**PILNE: NOTATKA BEZPIECZEŃSTWA — MDS-21-4027**

**Cewniki Groshong**

**Typ działania: porada**

**Rysunek 3: Odcinek dystalny i proksymalny — zdeformowana szczelina zatraskowa**

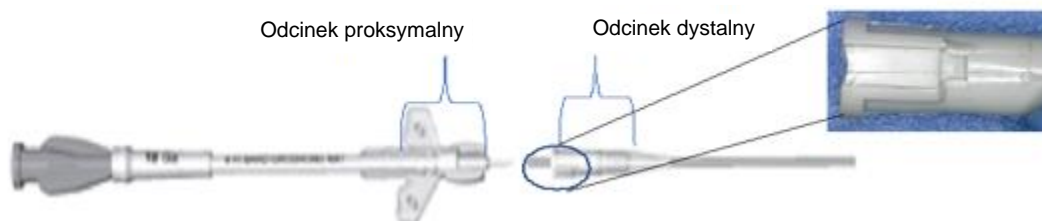
2. Szczelina zatraskowa na łączniku dystalnym może być zdeformowana, co może uniemożliwić prawidłowe zablokowanie łącznika dystalnego na odpowiadającym łączniku proksymalnym (patrz rysunek 3).

W wyniku tego postępowania wyjaśniającego oraz w celu zmniejszenia ryzyka wystąpienia wrażenia braku blokowania firma BD zaleca:

1. W przypadku zakładania nowych cewników należy postępować zgodnie z aktualną instrukcją użytkownika dołączoną do produktu, w której stwierdzono:

*„Odczuwalne dotykem zatrzaśnięcie będzie dowodem, że obie części są właściwie połączone”.*

2. Jeśli lekarz napotka problemy opisane w niniejszym powiadomieniu, powinien użyć łącznika zastępczego.
  - a. Zestaw wymiennych łączników zostanie bezpłatnie dostarczony przez firmę BD.
  - b. Jeśli nie posiadają Państwo łącznika zastępczego w swojej placówce, można wykorzystać łącznik z nowego zestawu cewnika Groshong nXt z pojedynczym kanałem, o rozmiarze 4 F.
